Antwortenkatalog

Vergabestelle: Staatliche Hochbau- und Liegenschaftsverwaltung Mecklenburg-Vorpommern
Maßnahme: 3.BA 7.RA Statikgebäude 6133-6135 UNI Rst.Ing.-wiss.Fak. Alb.-Einstein-Str
Vergabe: Tiefbau
Vergabe-Nr: 20E0151R

MASSNAHME
**IWF, Grundsanierung des Gebäudekomplexes in der Albert-Einstein-Straße 2,
 3. BA - Ingenieurwissenschaftliche Fakultät, 7. RA - Statikgebäude (6133, 6134, 6135),
 Ingenieurbauwerke**

PLANINHALT
Längsschnitt Rohrvortrieb

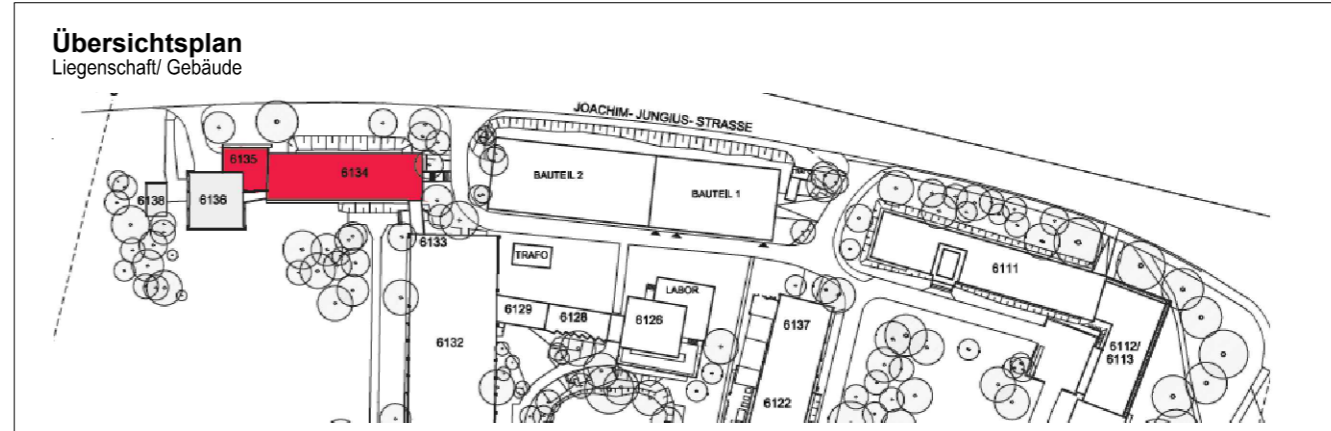
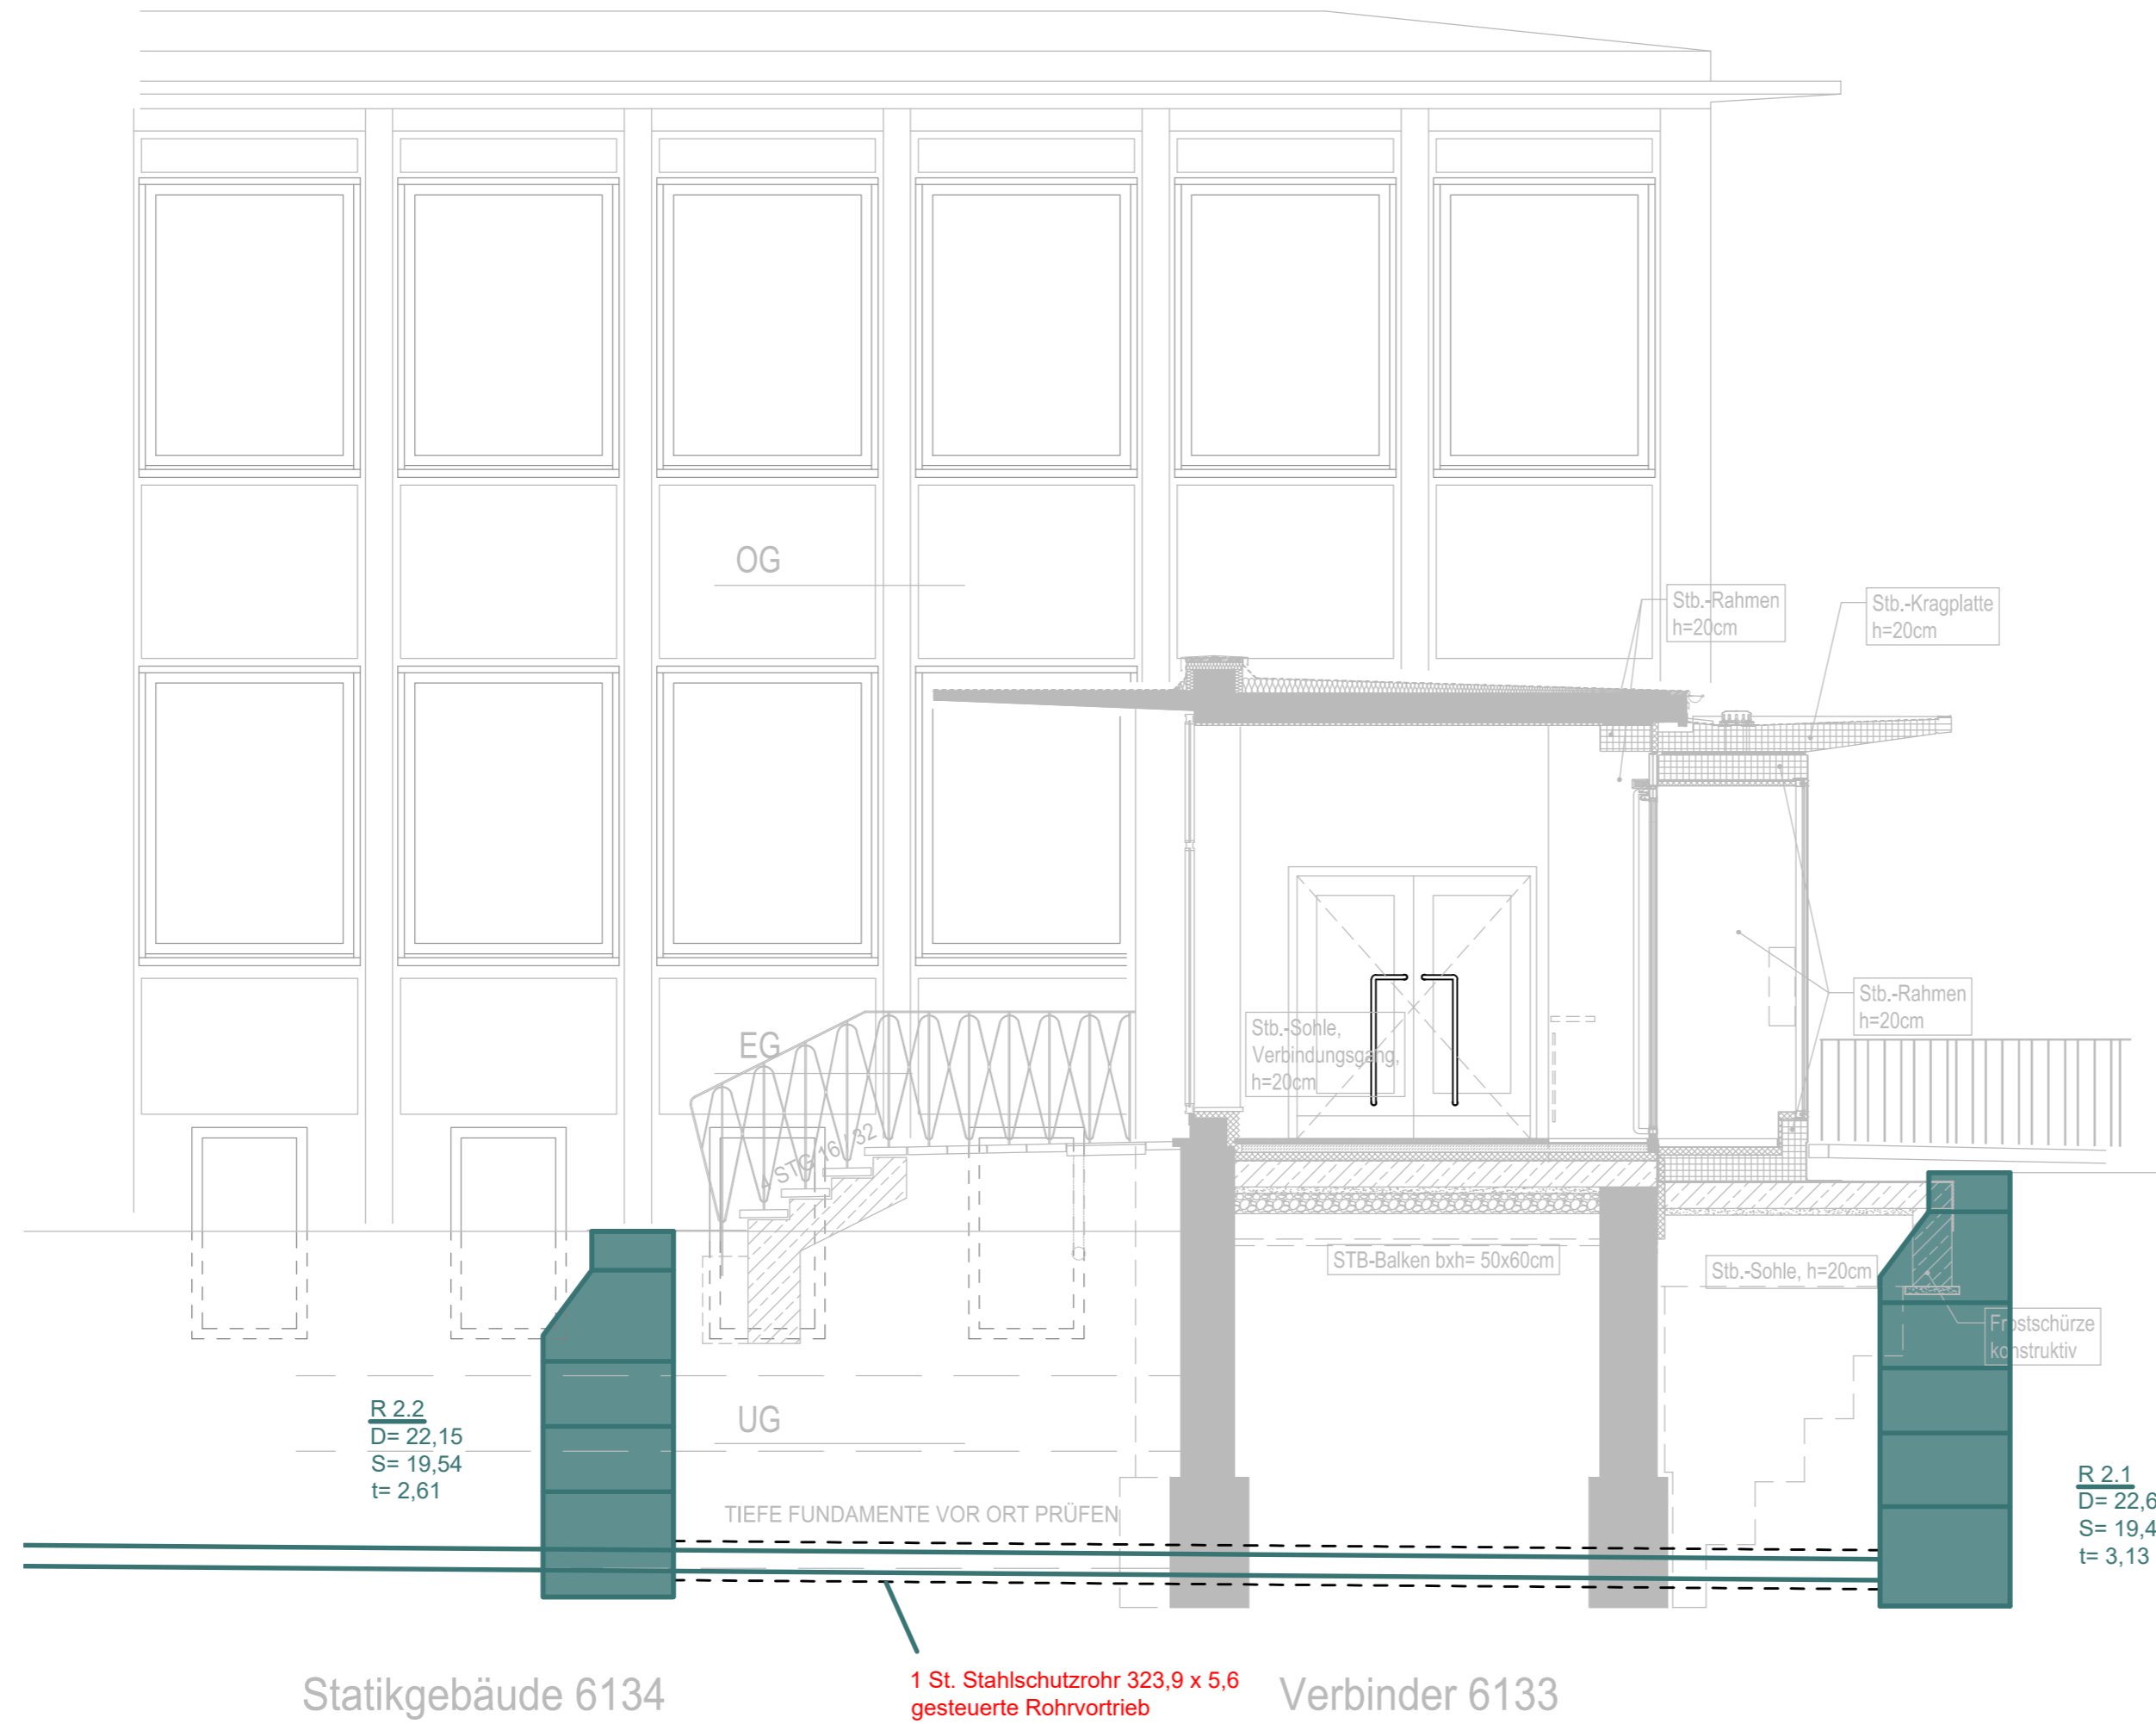
Frage: *Betreff:* »[ID: 33887] Plan 6.1«
Inhalt: »In der Position 2.4.120 wird der Plan "Detail 6.1 Längsschnitt Stahlschutzrohr" erwähnt, leider konnte wir diesen nicht finden. Wir bitten um Zusendung des Plans.«

Antwort: *Betreff:* »AW: Plan 6.1«
Inhalt: »siehe Anlage Detail 7.2 - Längsschnitt Rohrvortrieb«
